Opinia Nr 006890

z wyników przeprowadzonych oględzin - ekspertyzy urządzeń grzewczo-kominowych

w budynku przy ul. Smolnicka nr 74/8 w Wrocławu
dotycząca urządzeń grzewczo-kominowych używanych przez MIO Sp. z o.o.
BOK - Podgórze

Opinia Nr 006887

Opis: 0890

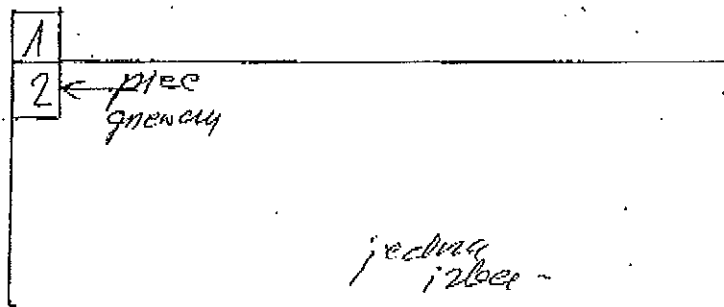
Pracownicy podjęli do pracy
nr. 2 (jedna idea)
Wzrostające wymagania wykonania wg
obowiązujących przepisów i zgodnie z projektem,
W celu prawidłowego funkcjonowania urządzeń
kominowych należy zapewnić dopływ
powietrza z zewnątrz -
